INFORME DE AUDITORÍA N° 017-2021-2-5954-AC

AUDITORÍA DE CUMPLIMIENTO
PROGRAMA NACIONAL CUNA MÁS

"CONTRATACIÓN DE SERVICIOS PARA EL ACONDICIONAMIENTO DE LOCALES DEL SERVICIO DE CUIDADO DIURNO CON RECURSOS TRANSFERIDOS A LOS COMITÉS DE GESTIÓN DEL ÁMBITO DE LAS UNIDADES TERRITORIALES DEL PROGRAMA NACIONAL CUNA MÁS; ASÍ COMO EL ACONDICIONAMIENTO DEL LOCAL ALQUILADO PARA LA SEDE CENTRAL MEDIANTE PROCEDIMIENTOS DE SELECCIÓN Y CONTRATACIONES MENORES A 8 UIT "

Fotos n.os 1 y 2
Tarrajeo y resanes impermeabilizado en el cielo raso

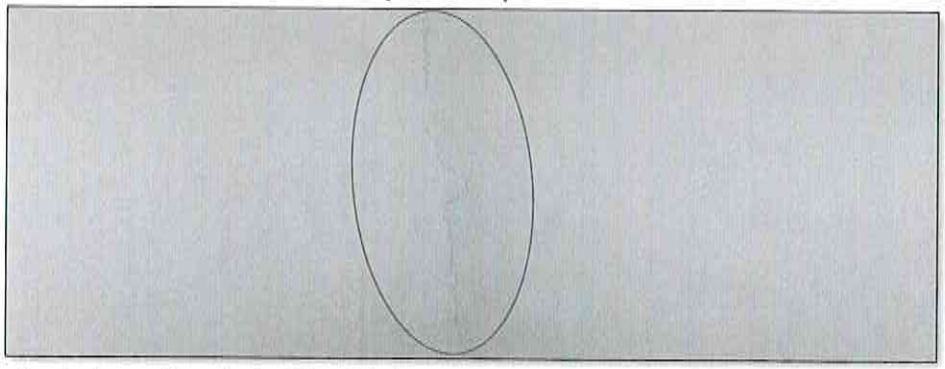
De las inspecciones realizadas a los locales del Programa, se evidenció, a través de la comisión auditora y los técnicos en infraestructura de las Unidades Territoriales, que varios locales intervenidos durante el periodo 2018-2019 no presentaban acabados adecuados de las partidas ejecutadas, tal es el caso del "Acondicionamiento del CIAI Local Ex Centro De Salud Morropón", intervención aprobada con RDE N°1396 -2019-MIDIS/PNCM; al

respecto, la inspección técnica se realizó con la Ficha Informe n.° 177-2019/JMVA y la valorización presentada por el contratista, se verificó deficiencias en la calidad de la ejecución de la partida de "Tarrajeo de cielo raso"; asimismo, en la pared y las juntas se muestran rajaduras, conforme se evidencia en las imágenes siguientes:

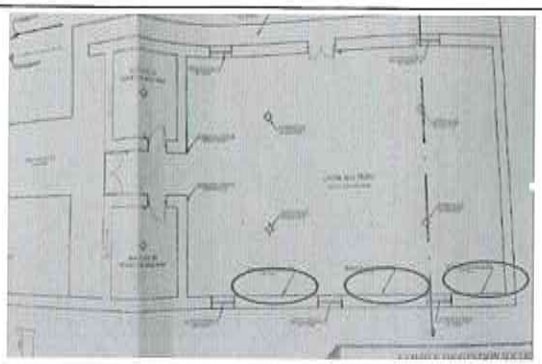
- Según presupuesto y la hoja de metrados, la partida 02.01.01, Muro con sistema Drywall contraplacado e=0.10m, señala 65.87 m²; sin embargo, de la verificación efectuada se constató la ejecución de 40 m², existiendo una diferencia de 25.87 m² no ejecutados, cuyo monto asciende a S/ 6 470,86.

Fotografía n.° 6

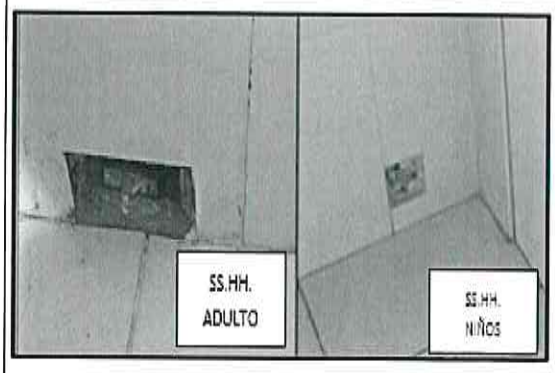
- Con respecto a la partida 09.02.05 "Suministro y colocación de caja para válvula de control con tapa 30 x 30cm", según la valorización se debió instalar dos (2) unidades; sin embargo, en la inspección física efectuada se advierte que dicha partida no se ejecutó, no obstante, se canceló al contratista por trabajos no ejecutados por el importe de S/ 314,11 incluidos gastos e impuestos.

Fotografía n.° 7

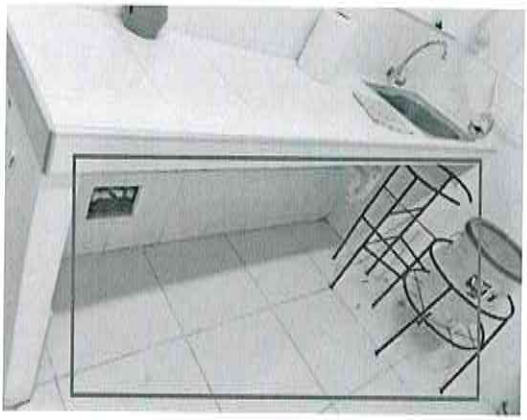
Al respecto, se muestran las tomas fotográficas que ilustran lo expuesto en los cuadros precedentes.

Fotografía n.° 8

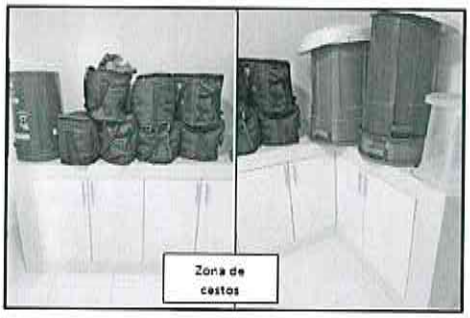
Al respecto, se muestra las tomas fotográficas que ilustran lo expuesto en el cuadro precedente:

Fotografía n.° 9

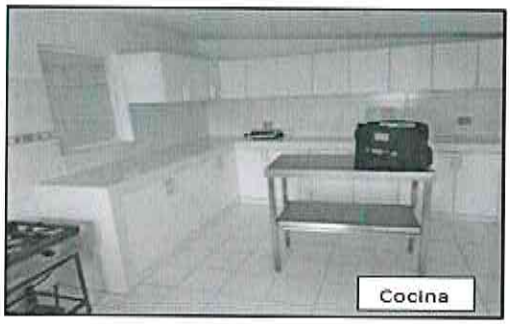
En la partida 07.06 Puertas de meLámina en mueble bajo de tablero de zona de cestos, solo se colocaron 06 unidades, existiendo una diferencia con lo valorizado.
